改善箇所説明図

農業機械の種類	コンバイン（自脱型）
型 式 名	クボタ
販 売 型 式 名	
区 分	
車 両 型 式 名	クボタ
製造(車台)番号	
製 造 会 社	株式会社クボタ

白色マーキング

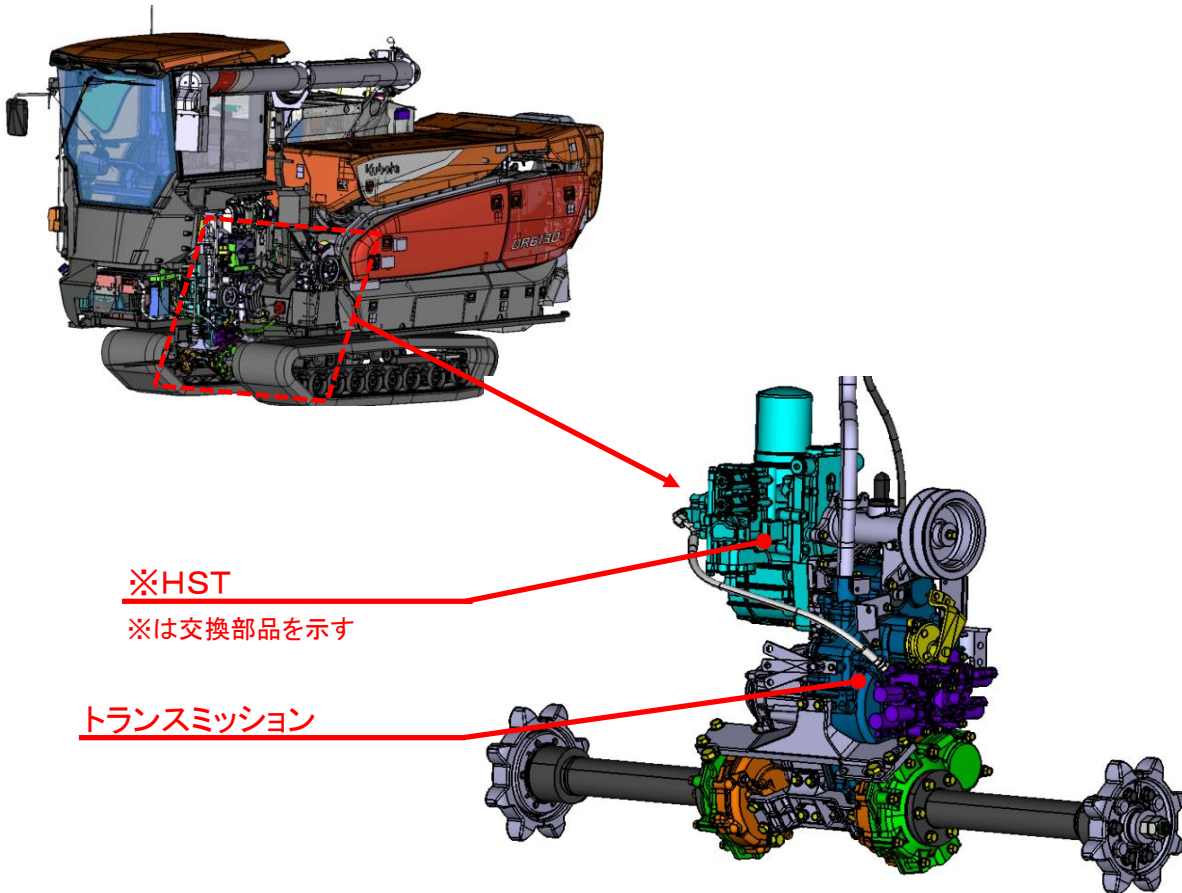
下図の部位、機種銘板の右上に白色マーキングを実施する。

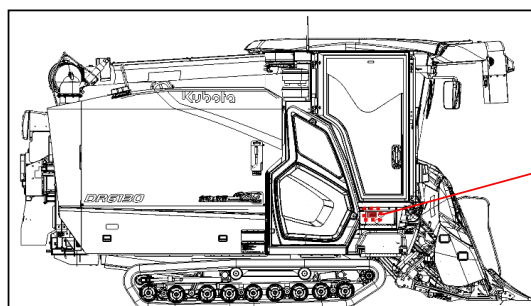
刈取脱穀作業車の静油圧式無段変速機(HST)において、内部構成部品であるシリンダブロックの製造工程が不適切なため、シリンダブロックの硬度が不足しているものがある。そのため、刈取作業時の負荷によりシリンダブロックが破損し、走行に必要な動力が得られなくなることで、走行不能に至るおそれがある。

全車両、良品のHSTへ交換する。
